**AVIS RELATIF À LA PROTECTION
CONTRE LES EVENTUELS EFFETS NOCIFS ET NUISANCES
PROVOQUÉS PAR LES RAYONNEMENTS NON IONISANTS
GÉNÉRÉS PAR DES ANTENNES ÉMETTRICES STATIONNAIRES**

Commune : CHARLEROI - Exploitant : PROXIMUS

Référence exploitant : 71JES_00

Rapport n° 2696 / 2025

Figure 1 : Vue en plan des lieux de séjour et des points de contrôle

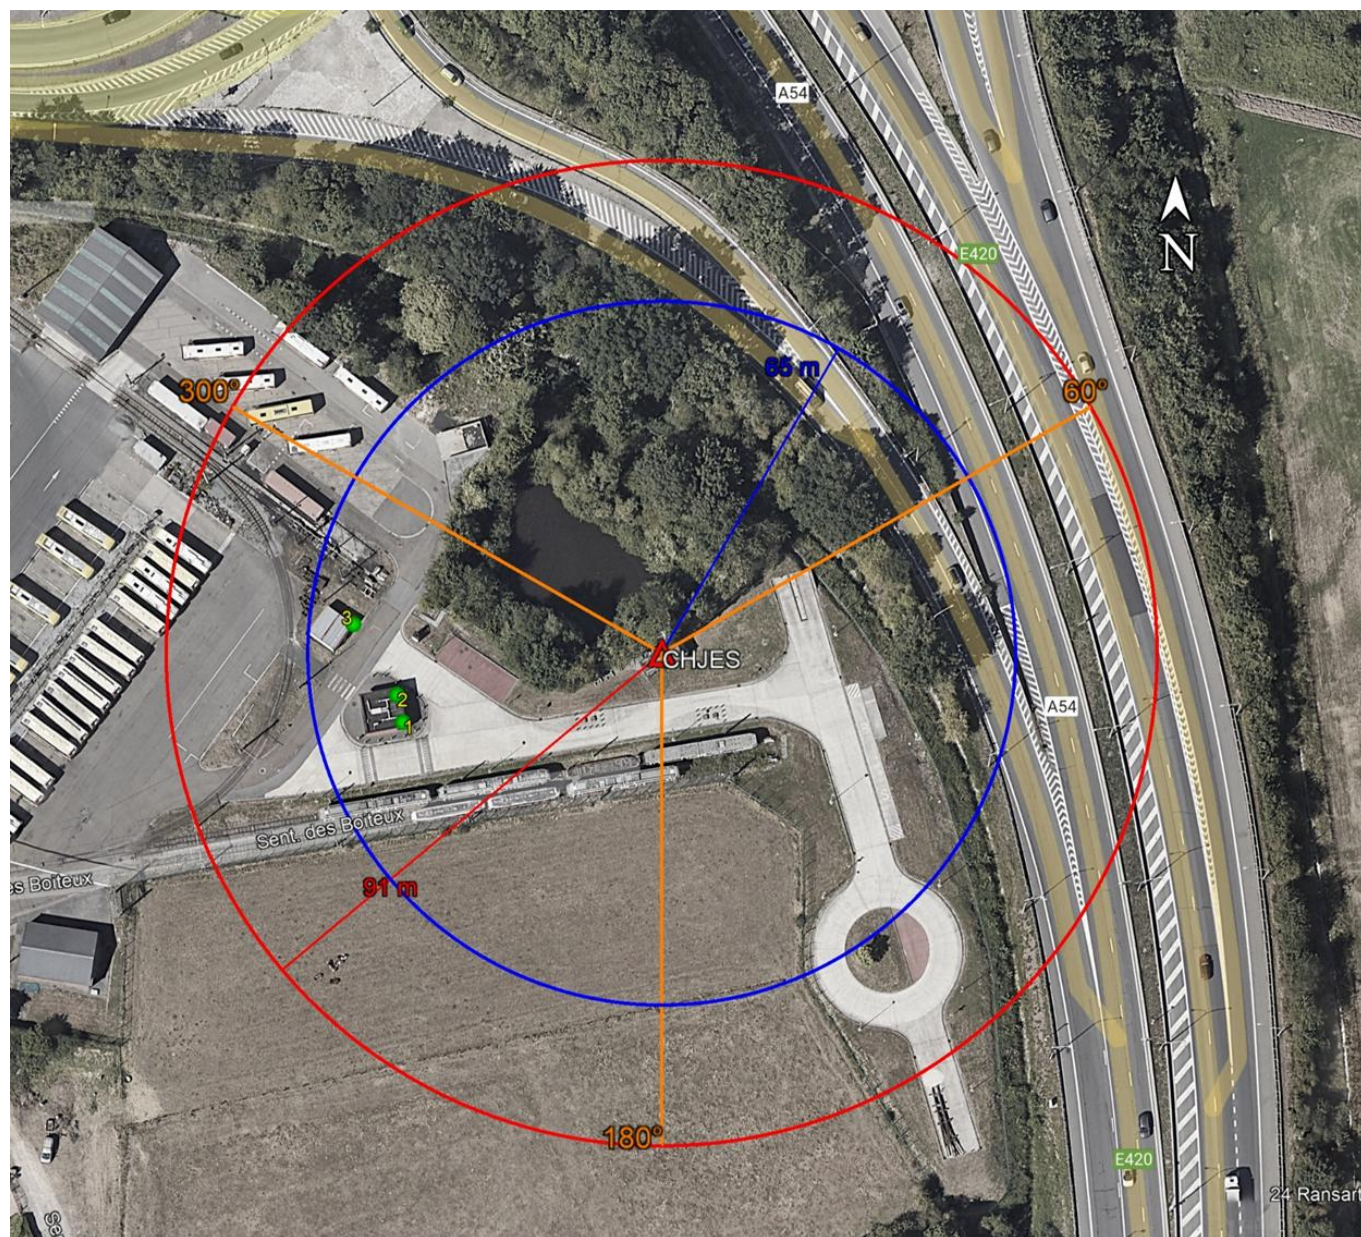
N° point de contrôle	LS	Atténuation (dB)	Indice d'exposition relatif à la limite par installation IE_i
3	LS3	3,0	0,212
2	LS3	3,0	0,059
1	LS1	3,0	0,051

En ce qui concerne les antennes de l'installation mentionnées dans le tableau 1, la distance maximale à laquelle la limite pourrait être atteinte, à l'extérieur, est égale à 91,0 m. S'il n'y a pas de LS à une distance inférieure, les antennes respectent forcément la limite d'immission.

Dans le cas des LS situés à l'intérieur des bâtiments, une atténuation d'obstacle est prise en compte et il en résulte que la distance maximale à laquelle la limite pourrait être atteinte se réduit à 64,6 m.
